Detaljplan för Kvarteret Lärkan

Samrådsredogörelse

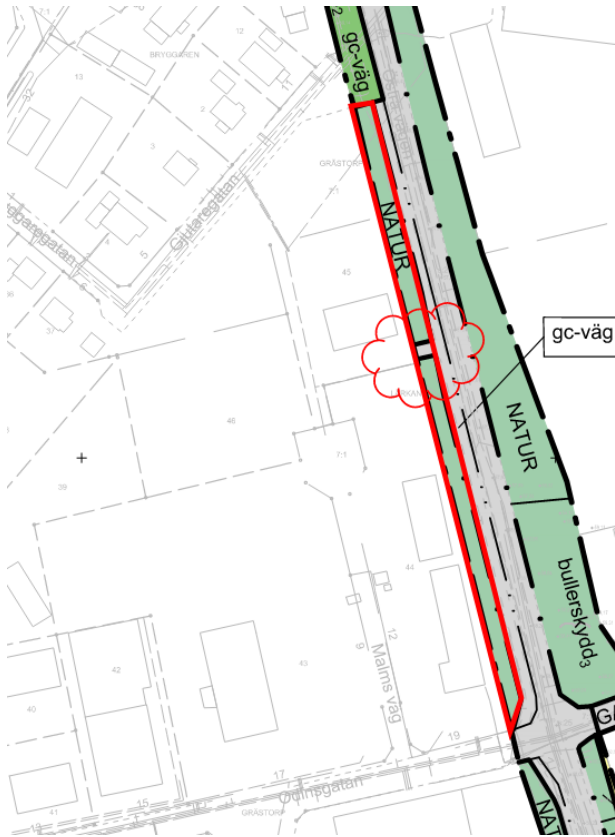
Den östra delen av planområdet mot det statliga vägnätet, bör föras med utfartsförbud längs hela planområdet parallellt med det statliga vägnätet.

Inringad utfart från planområdet bör föras med utfartsförbud, för att höja trafiksäkerheten utmed den statliga vägen väg 47 (fd. väg 2571), vilket också bidrar till en mer trafiksäker gång och cykelbana förbi planområdet.

Kommunen delar inte trafikverkets synpunkt angående utfartsförbud och borttagande av befintlig utfart från fastigheten Lärkan 45. Detaljplanen som togs fram 2021 för ombyggnationen av Östra vägen är markanvändningen planlagd med [NATUR] längs med hela planområdet vilket säkerställer att utfart inte skall ske ut mot Östra vägen, med undantagen för Lärkan 45 som har en planenlig in- och utfart till Östra vägen. Det är fastighetens enda utfartsväg och är säkerställt i befintlig detaljplan som har en genomförandetid på 10 år, till och med 2031.

Utdrag från befintlig detaljplan som angränsar aktuellt planområde.
